**Avis de la Mission Régionale d'Autorité environnementale
Nouvelle-Aquitaine
sur le projet de centrale agrivoltaïque
à Perquié et Arthez d'Armagnac (40)**

n°MRAe 2025APNA71

dossier P-2025-17399

Localisation du projet : Communes de Perquié et Arthez d'Armagnac (40)
Maître(s) d'ouvrage(s) : Société EDF Renouvelables
Avis émis à la demande de l'Autorité décisionnaire : Le préfet des Landes
En date du : 27 février 2025
Dans le cadre de la procédure d'autorisation : permis de construire
L'Agence régionale de santé et le préfet de département au titre de ses attributions dans le domaine de l'environnement ayant été consultés.

*Plan masse et zonage agricole du projet
extrait étude d'impact page 61*

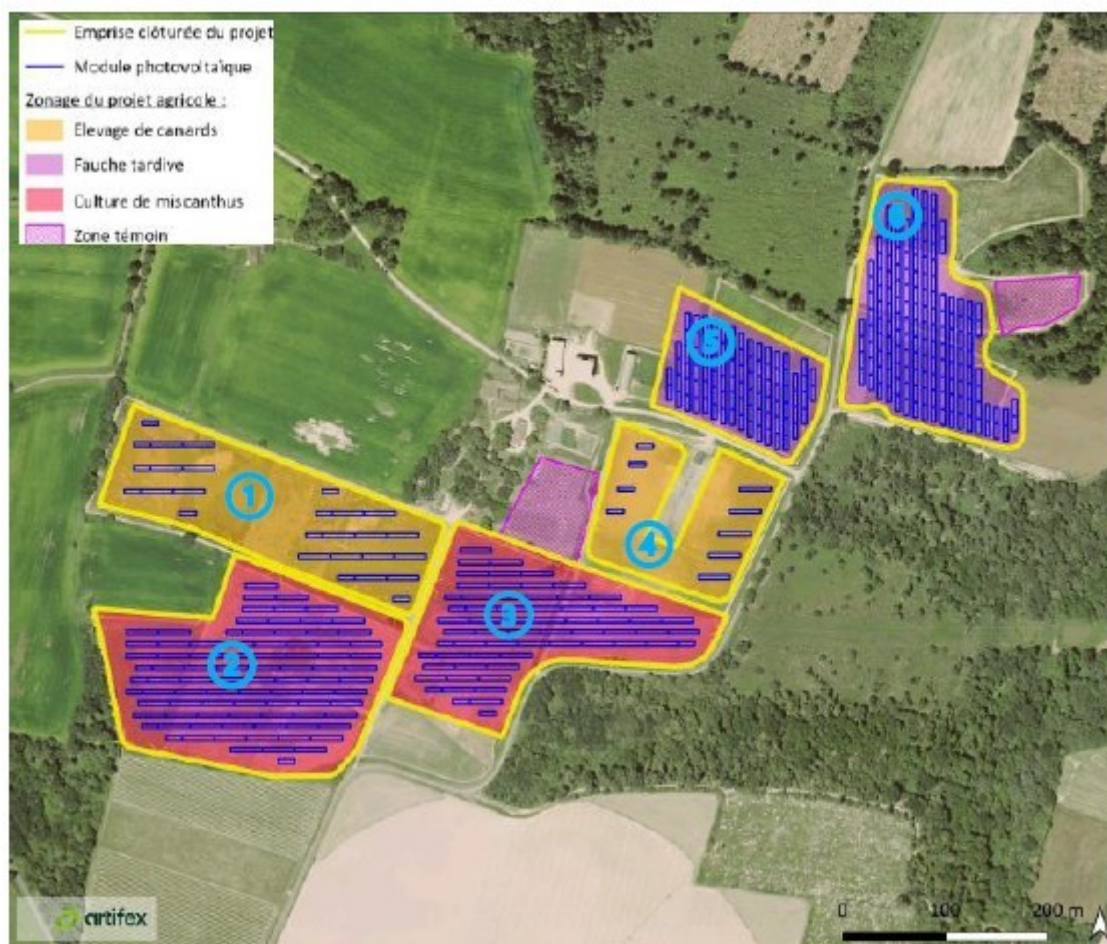
Le dossier comprend une Étude Préalable Agricole (EPA) qui conclut à un impact positif sur l'activité agricole, du fait de la culture de Miscanthus, de la prairie de fauche et du maintien d'un élevage de canards de 75 000 têtes qualité IGP Sud-Ouest. En cas de perte de la qualification agricole le montant de la compensation collective en vue de compenser les pertes sur l'économie agricole du territoire est fixée à 2 107 000 euros.

La MRAe recommande en outre de préciser comment les dispositions des conventions d'application permettront d'assurer la pérennité du projet agricole et notamment quels types de mesures la chambre d'agriculture compte prendre en cas de difficultés de l'exploitation agricole ou de changement d'exploitant.

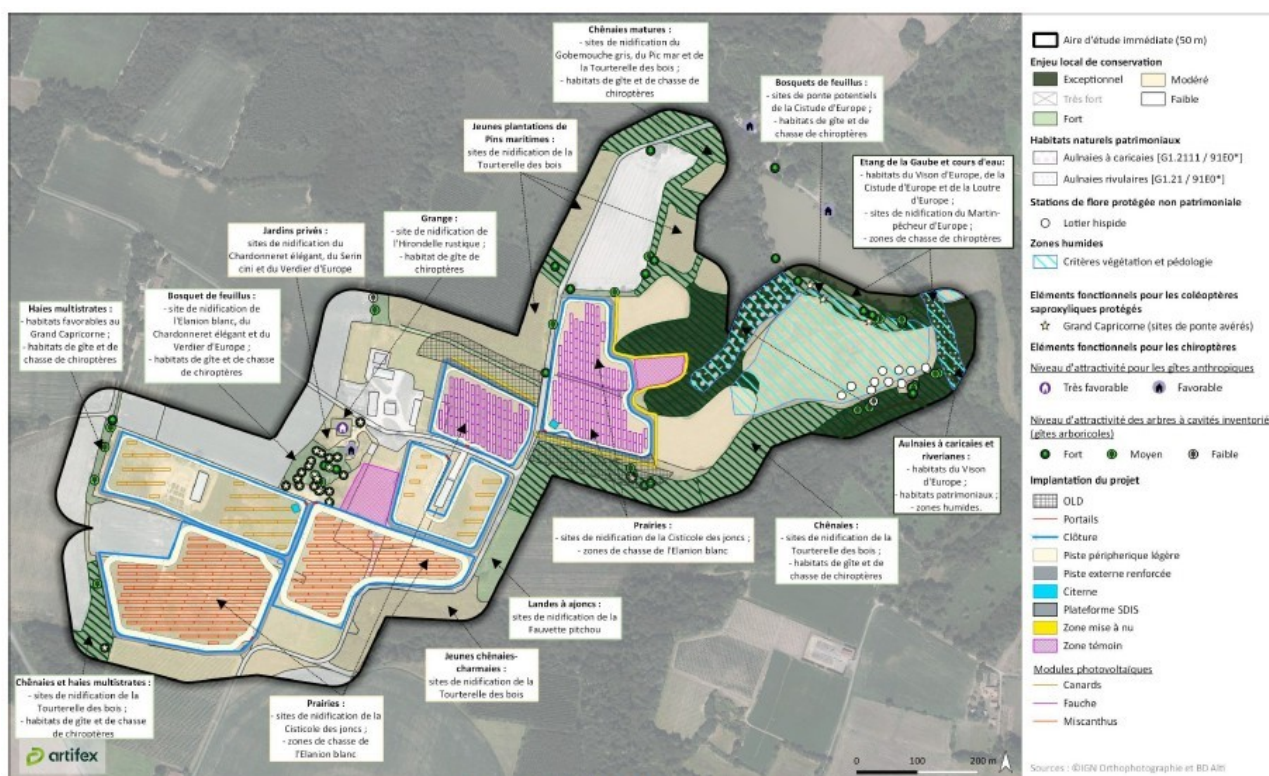
Le projet s'implante à proximité de quelques massifs boisés situés principalement sur la partie ouest et nord-ouest du site d'implantation. Le dossier précise que les dispositions du SDIS seront respectées et les Obligations Légales de Débroussaillage (OLD) appliquées sur une profondeur de 50 m depuis les modules photovoltaïques. Un recul de 30 m sera également respecté entre l'implantation des premiers panneaux photovoltaïques et les boisements de résineux au nord-ouest du site.

La MRAe relève que les prescriptions du SDIS dans les Landes, en matière de parcs photovoltaïques au sol, préconisent un recul de 30 m au regard des boisements de résineux et la prise en compte des OLD, depuis la clôture et non depuis les premiers panneaux.

Se situant dans une des premières régions forestières d'Europe² et dans le contexte de risque incendie accru lié au dérèglement climatique, la MRAe recommande au porteur de projet de se faire confirmer par le SDIS les dispositions applicables en matière d'OLD et de recul vis-à-vis des boisements de résineux depuis la clôture, et le cas échéant, d'adapter le projet en conséquence.
